福島第一原子力発電所 特定原子力施設に係る実施計画変更比較表（第三章 第3編 2.1 放射性廃棄物等の管理）

変 更 前	変 更 後	変 更 理 由
<p>2.1 放射性廃棄物等の管理 2.1.1 放射性固体廃棄物等の管理 2.1.1.3 対象となる放射性固体廃棄物等と管理方法 (中略)</p> <p>(2)運用 (中略)</p> <p>a. 放射性固体廃棄物 (a) その他雑固体廃棄物、濃縮廃液（セメント固化体、造粒固化体（ペレット固化体）） i. 処理・保管 ドラム缶等の容器に封入するか、または放射性物質が飛散しないような措置を講じて、固体廃棄物貯蔵庫に保管する。または、雑固体廃棄物焼却設備で焼却し、焼却灰をドラム缶等の容器に封入した上で、固体廃棄物貯蔵庫等に保管する。</p> <p>ii. 管理 (中略)</p> <p>iii. 貯蔵能力 固体廃棄物貯蔵庫（第1棟～第8棟）は、2000ドラム缶約 <u>284,500</u> 本相当を貯蔵保管する能力を有し、<u>2019</u>年3月現在の保管量は固体廃棄物貯蔵庫で <u>187,124</u> 本相当である。 固体廃棄物貯蔵庫の一部を瓦礫類の一時保管エリアに使用することにより、放射性固体廃棄物の貯蔵能力はドラム缶約 <u>252,700</u> 本相当となるが、想定保管量は <u>2022</u>年3月においてドラム缶約 <u>250,500</u> 本相当と見込んでおり、放射性固体廃棄物の保管に支障はないものとする。 (中略)</p> <p>(b) 原子炉内で照射された使用済制御棒、チャンネルボックス等 (中略)</p> <p>iii. 貯蔵能力 サイトバンカは、原子炉内で照射された使用済制御棒、チャンネルボックス等を約4,300m³保管する能力を有し、<u>2019</u>年3月現在の保管量は、制御棒約61m³、チャンネルボックス等約265m³、その他約193m³である。</p> <p>(c) 使用済樹脂、フィルタスラッジ、濃縮廃液（造粒固化体（ペレット）） i. 処理・貯蔵保管 使用済樹脂、フィルタスラッジは、使用済樹脂貯蔵タンク等に貯蔵する。または、乾燥造粒装置で造粒固化し、造粒固化体貯槽または、固体廃棄物貯蔵庫に保管するか雑固体廃棄物焼却設備で焼却し、焼却灰をドラム缶等の容器に封入した上で、固体廃棄物貯蔵庫に保管する。 また、濃縮廃液（造粒固化体（ペレット））は、造粒固化体貯槽に保管する。</p> <p>ii. 管理 (中略)</p> <p>b. 事故後に発生した瓦礫等 (a) 瓦礫類 i. 処理・一時保管 発電所敷地内において、今回の地震、津波、水素爆発による瓦礫や放射性物質に汚染した資機材、除染を目的に回収する土壌等の瓦礫類は、瓦礫類の線量率に応じて、材質により可能な限り分別し、容器

図2. 1. 1-2-1 瓦礫等の想定保管量

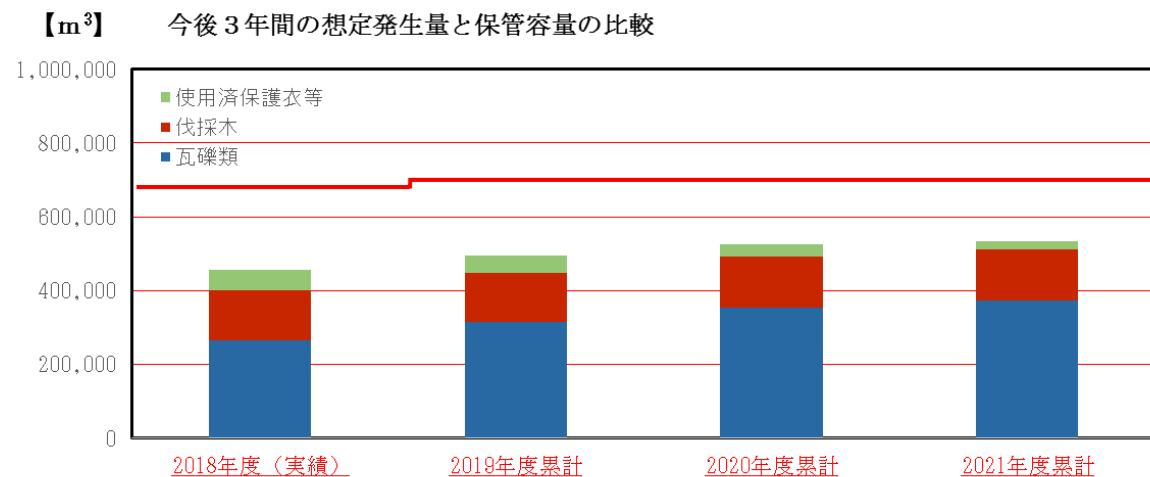
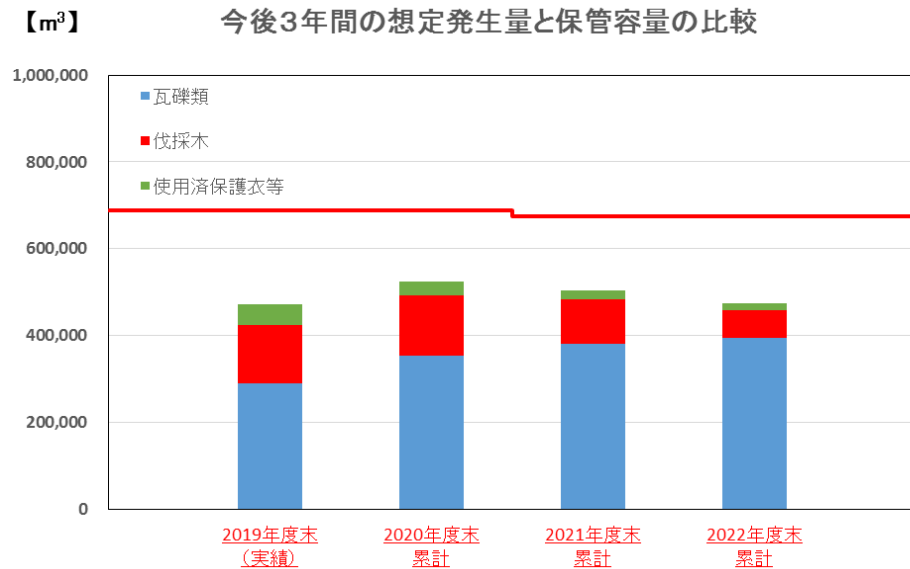
2023年3月までの瓦礫類、伐採木および使用済保護衣等の想定保管量と保管容量の反映

図2. 1. 1-2-2 瓦礫類の線量区分毎の想定保管量と保管容量の比較

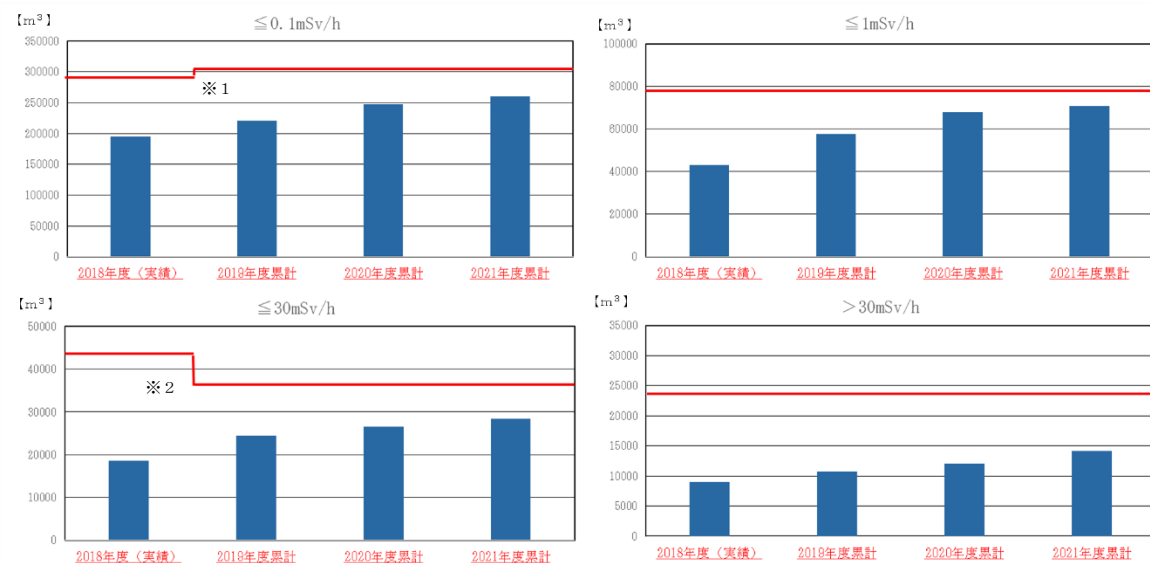
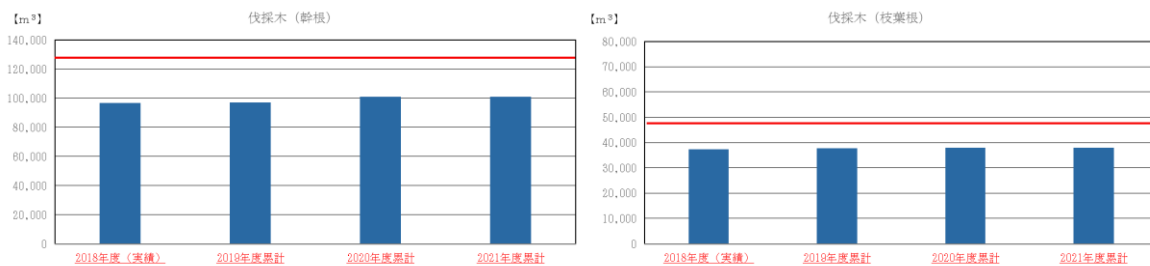
※1 一時保管エリアA1, A2のケース切り替えによる保管容量増加
 ※2 一時保管エリアA1, A2のケース切り替えによる保管容量減少
 ※ 固体廃棄物貯蔵庫第9棟の保管容量は容器収納での保管を前提に、8,400m³/階で想定

2023年3月までの瓦礫類の想定保管量と保管容量の反映

図2. 1. 1-2-3 伐採木の想定保管量と保管容量の比較

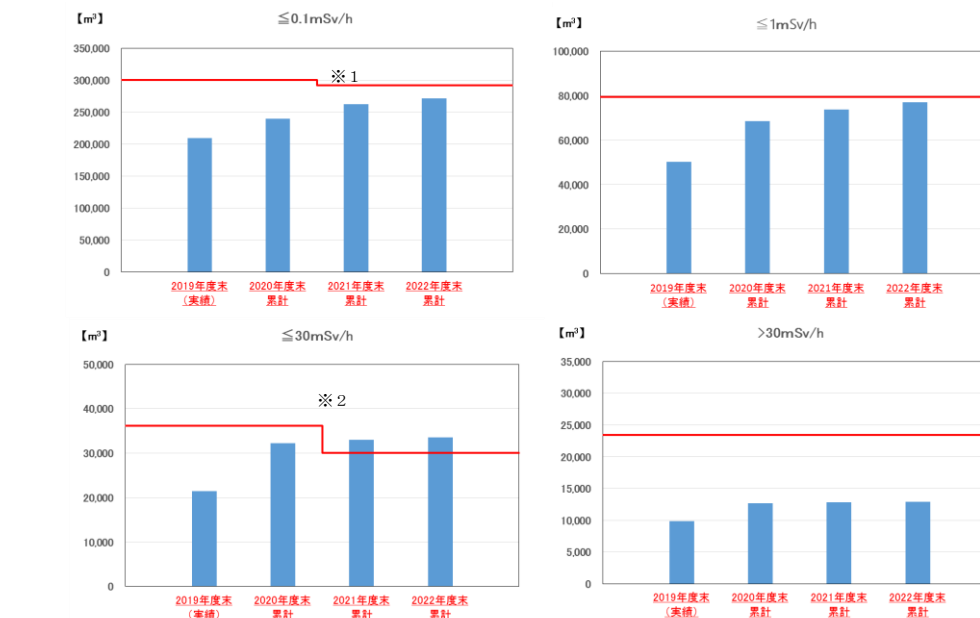
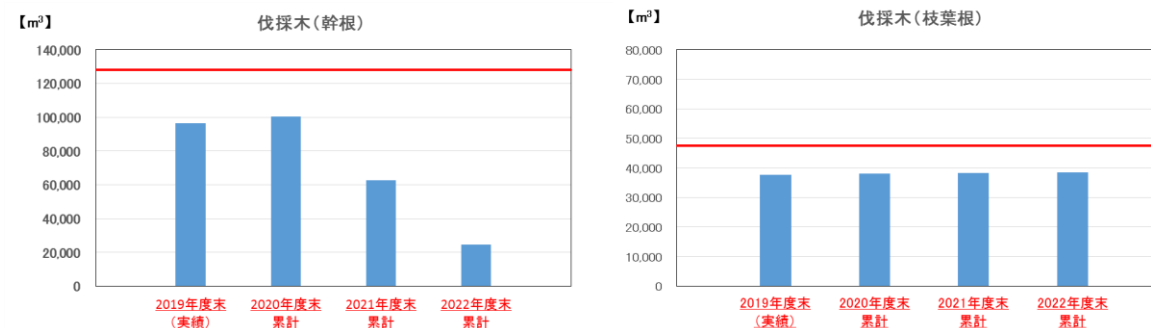
※1 固体廃棄物貯蔵庫第9棟の一部に放射性固体廃棄物を保管することによる減少
 ※2 2020年度末に一時保管エリアQを解除予定。超過分は上位の線量区分へ移動させることで、保管容量の超過を回避
 ※ 固体廃棄物貯蔵庫第9棟の保管容量は容器収納での保管を前提に、8,400m³/階で想定

2023年3月までの伐採木の想定保管量と保管容量の反映

図2. 1. 1-2-4 使用済保護衣等の想定保管量と保管容量の比較

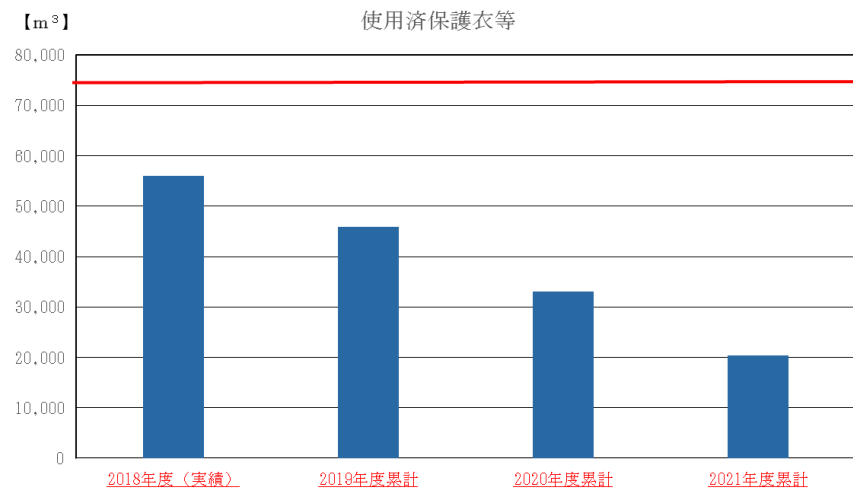
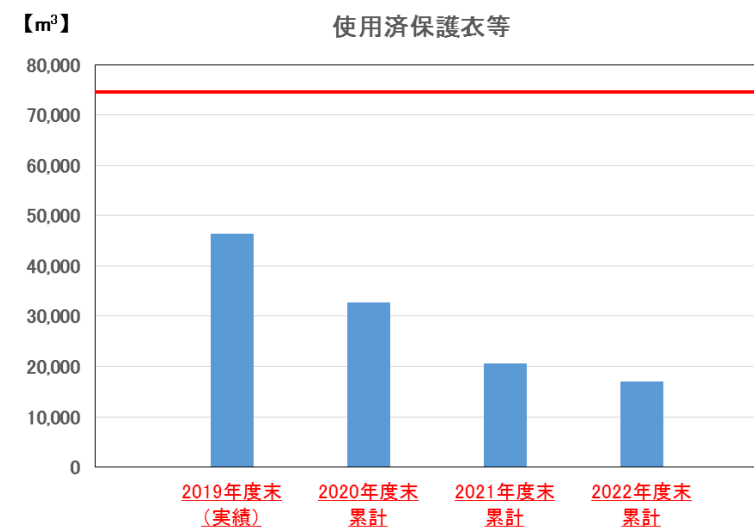
※1 固体廃棄物貯蔵庫第9棟の一部に放射性固体廃棄物を保管することによる増加

2023年3月までの使用済保護衣等の想定保管量と保管容量の反映

図2. 1. 1-2-5 放射性固体廃棄物の想定発生量と保管容量の比較

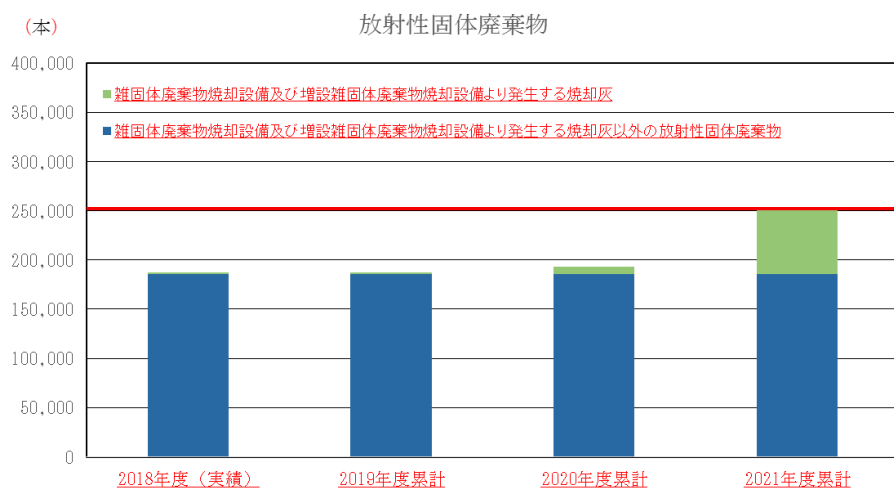
※ 固体廃棄物貯蔵庫第9棟の保管容量は金属容器での収納を前提に、200ℓドラム缶65,800本相当/階で想定

2023年3月までの放射性固体廃棄物の想定保管量と保管容量の反映
